**S.S. n.21 "della Maddalena"  
Variante agli abitati di Demonte, Aisone e Vinadio  
Lotto 1. Variante di Demonte**

**PROGETTO DEFINITIVO**

**INTEGRAZIONI (ID VIP 4107)  
RICHIESTA MATTM PROT. 26691-P DEL 26/11/2018  
Nota**

**INTEGRAZIONI (ID VIP 4107) – RICHIESTA MATTM PROT. 26691-P DEL 26/11/2018**

Figura A - Sovrapposizione delle opere in progetto con l'uso del suolo attuale (estratto elaborato 'Carta dell'uso del suolo' cod. T00IA06AMBCT01A)

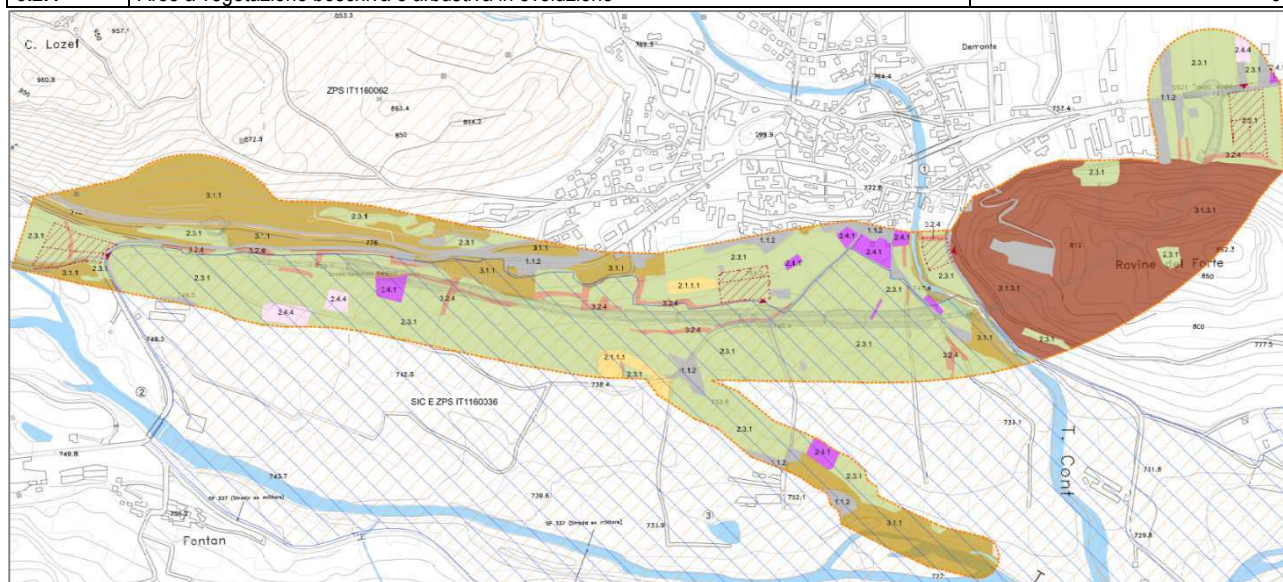
### a) occupazione di suolo e rimozione di vegetazione

La realizzazione delle opere, provvisorie e permanenti, andrà ad interessare una superficie di circa 12,5 ha. La sovrapposizione di tutte le opere fuori terra con la 'Carta dell'uso del suolo' (cod. T00IA06AMBCT01A), elaborata fino al 3° livello del CLC (fig. A), mostra le tipologie interessate:

Dall'insieme di quanto sopra, si ritiene che, in relazione alla fase costruttiva, l'impatto residuo sulla componente suolo in termini di occupazione sia *scarsamente significativo*.

Di tale superficie occupata permanentemente, circa l'85% ricade nella classe 2.3.1 Prati stabili, il 5% nella classe 3.1.1 Boschi di latifoglie e il 7% nella classe 3.2.4 Aree a vegetazione boschiva e arbustiva in evoluzione. A tal riguardo, l'insieme delle scelte effettuate in fase di cantiere e il tipo ed entità degli interventi di ripristino progettati (richiamati più avanti) è stato ritenuto efficace, in termini di mitigazione, per valutare l'impatto residuo correlato all'occupazione di suolo *scarsamente significativo*.

Figura D - *Carta Idrogeologica allegata al progetto definitivo (stralcio elaborato cod. elaborato T00GE00GEOCI01A)*

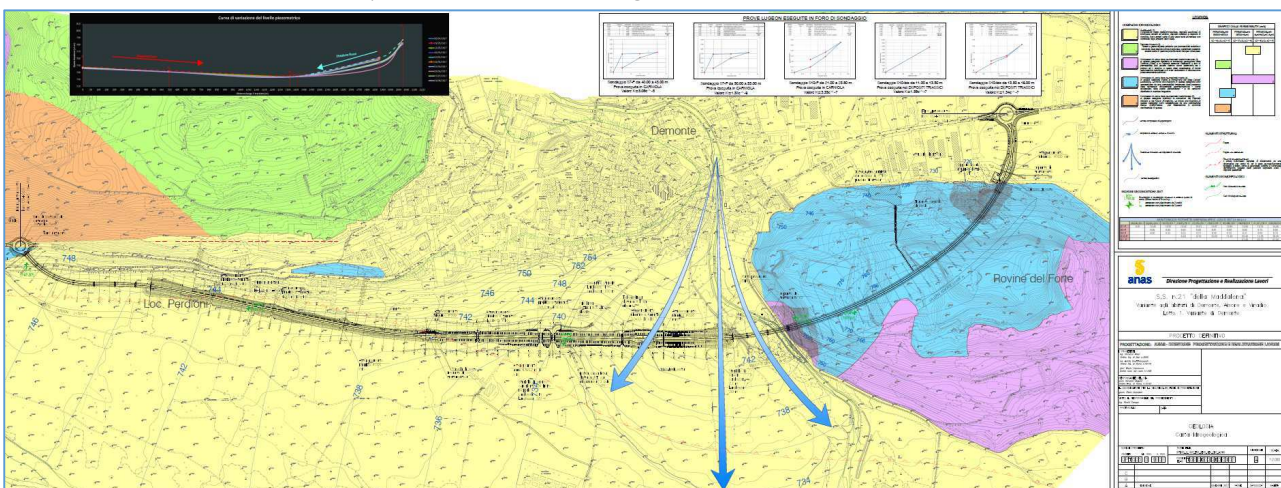
2. In merito alla componente suolo e sottosuolo, si richiede di completare il quadro ambientale e di progetto chiarendo lo stato dei luoghi AO e PO, anche tramite documentazione fotografica e fotomontaggi attestanti i siti interessati, in particolar modo quelli rientranti nella rete Natura 2000 (SIC/ZPS IT1160036 Stura di Demonte e ZPS IT1160062 Alte Valli Stura e Maira), interessate dall'intervento in esame, con riferimento a:

Malgrado la carenza di punti d'acqua (sorgenti e pozzi) nell'area di studio, l'installazione di piezometri ed il relativo monitoraggio, eseguito per tutta la durata della campagna indagini (24 aprile 2017 - 3 agosto 2017), nonché l'analisi dei litotipi presenti lungo il tracciato, hanno consentito di ricostruire un *modello idrogeologico* ben rappresentativo e, conseguentemente, di definire la falda di progetto (fig. D).

Le caratteristiche idrogeologiche dell'area sono state dunque sintetizzate negli specifici elaborati del progetto definitivo, "*Carta Idrogeologica*" elaborato T00GE00GEOCI01A e *Sezione Geologica Longitudinale* T00GE00GEOSG02A, di cui si riporta uno stralcio in fig. D.

L'area risulta idrogeologicamente caratterizzata da due corsi d'acqua, il fiume Stura ed il torrente Cant, che drenano in direzione all'incirca Sud/Est. L'alimentazione è prevalentemente da NW nella parte occidentale

Figura G - Localizzazione pali LED in corrispondenza delle rotonde ovest (sx) ed est (dx) (particolare elaborati cod. T00IM00IMPLF07 e cod. T00IM00IMPLF08 allegati al progetto definitivo)

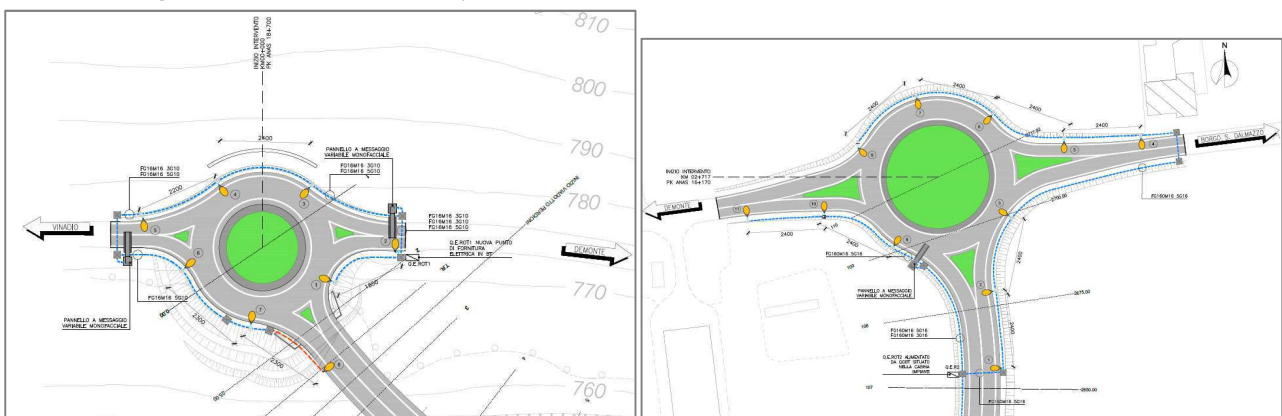
4. In merito alla componente ecosistemi ed alla relativa VINCA, si richiede di completare il quadro del progetto con riferimento all'illuminazione del tracciato, alla frammentazione di habitat per le specie ed al rischio di interruzione dei corridoi ecologici, in particolar modo alle aree rientranti nei siti Natura 2000 (SIC/ZPS IT1160036 Stura di Demonte e ZPS IT1160062 Alte Valli Stura e Maira), interessate dall'intervento in esame. ....28

Di seguito, come richiesto, si dettaglia, con riferimento all'illuminazione del tracciato, il quadro del progetto sulla base del quale è stato definito l'esito dello SInCA e dello SIA, come sopra sinteticamente riportato.

Il progetto in esame prevede l'illuminazione, oltre che in galleria, in corrispondenza delle sole due intersezioni a rotatoria (fig. G). Il restante tratto e opere non risultano illuminate.
